# CITTA' DI TORINO

### VARIANTE N. 173 AL PRG

### “CENTRO SPORTIVO IN VIA F. NIETZSCHE”

(Riduzione fascia di rispetto stradale Lungo Stura Lazio)

Estratto TAVOLA 1, fogli 5B (parte), 6 (parte), 9B (parte) e 10A (parte) del P.R.G.

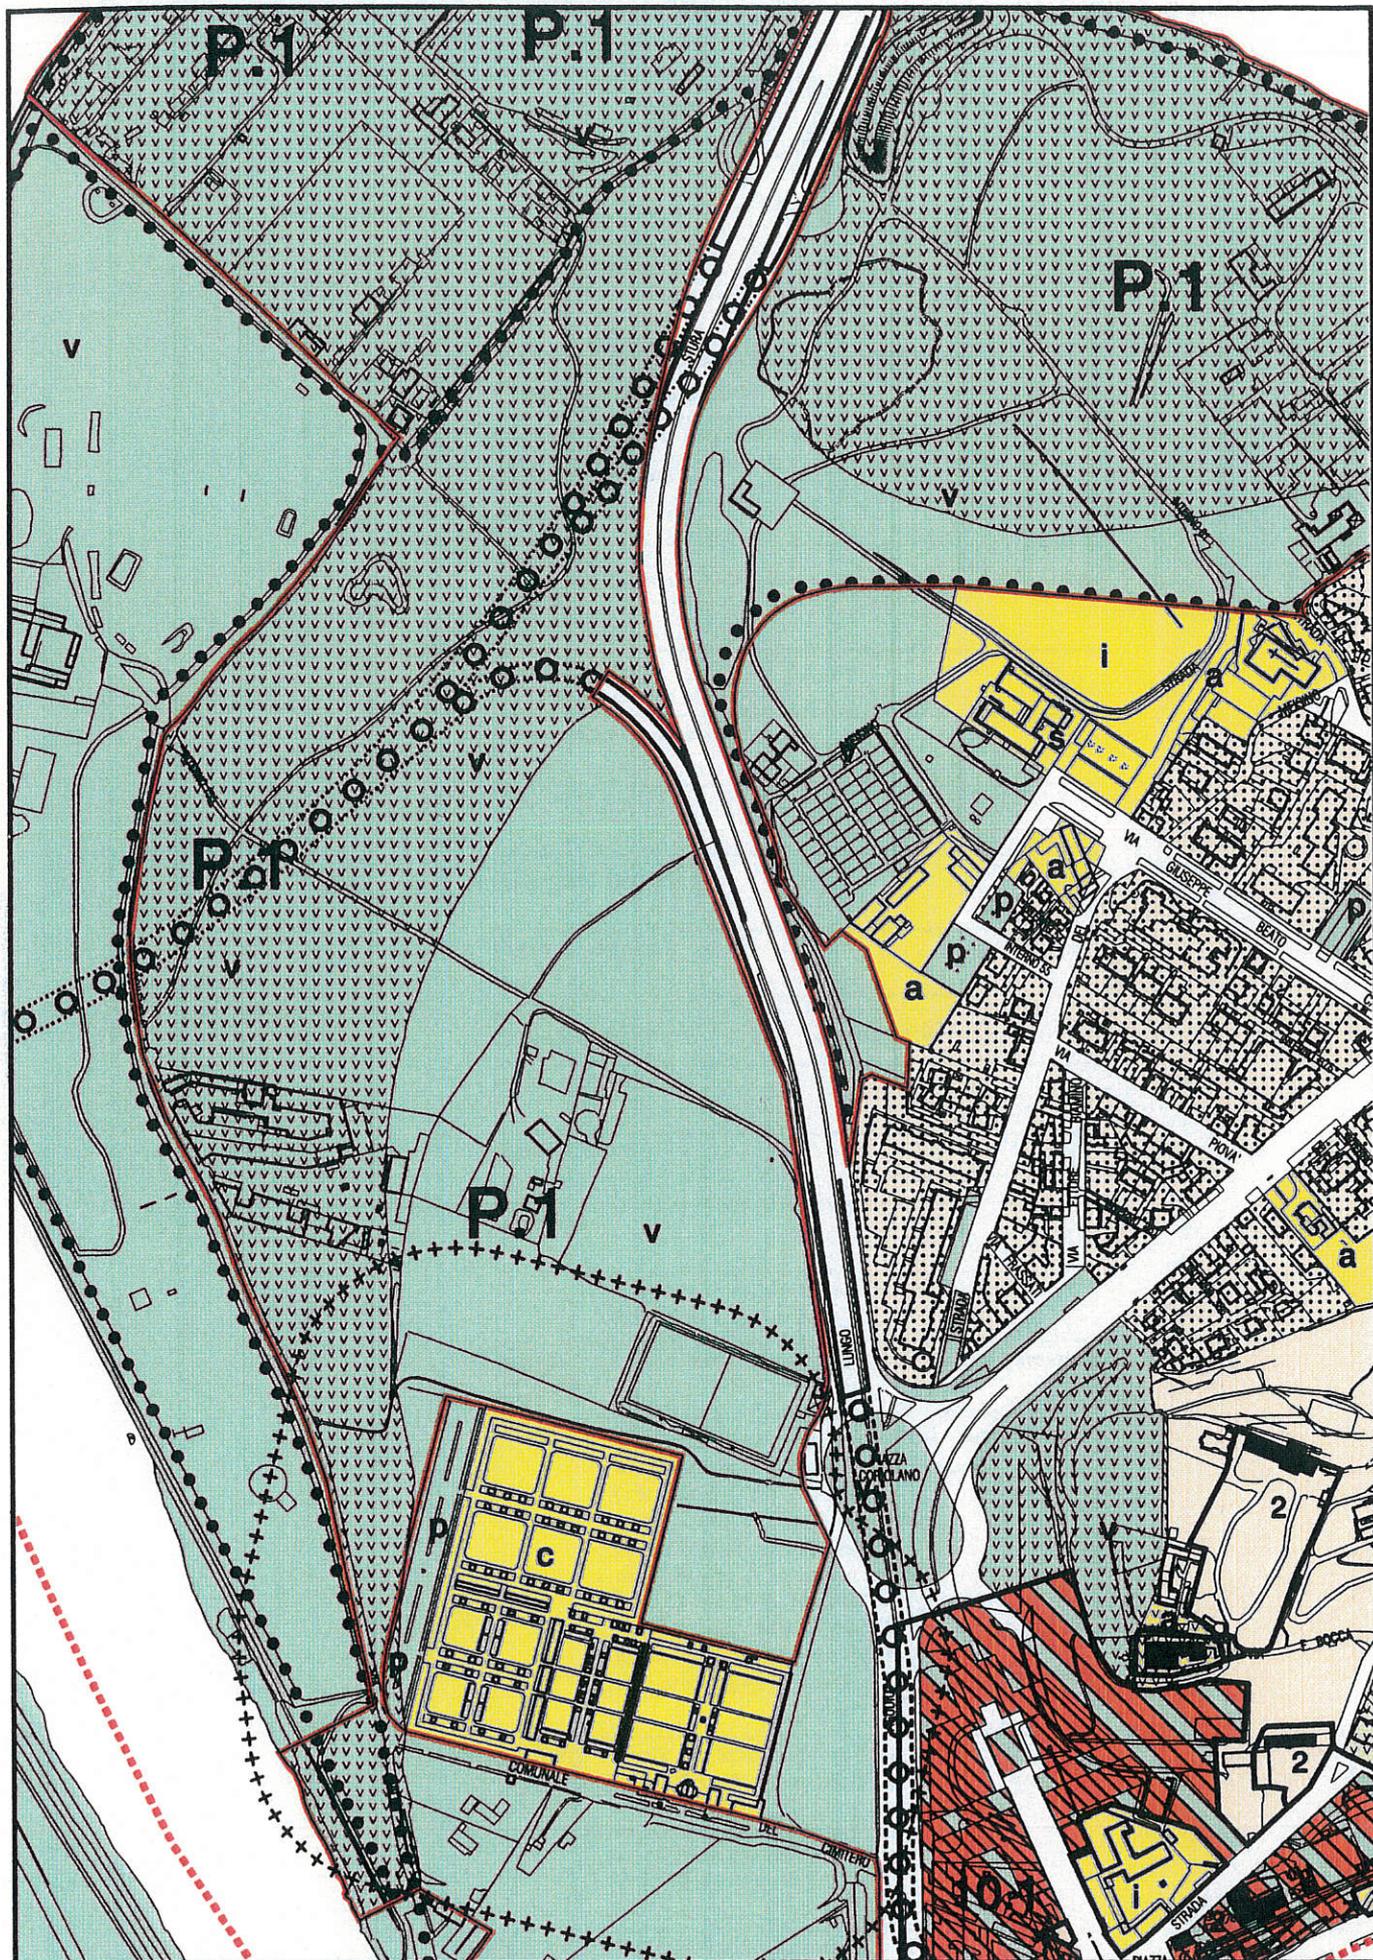
Con questa variante si procede, quindi, alla soppressione della fascia di rispetto stradale, come stabilito dall'art. 26 del D.P.R. 16712/1992 n. 495 e sue modifiche e integrazioni, in coerenza con il PUT, mediante la modifica grafica della fascia di rispetto nella cartografia di PRG.: Allegato Tecnico n. 7, foglio n. 16 - "Fasce di rispetto" (allegato f).
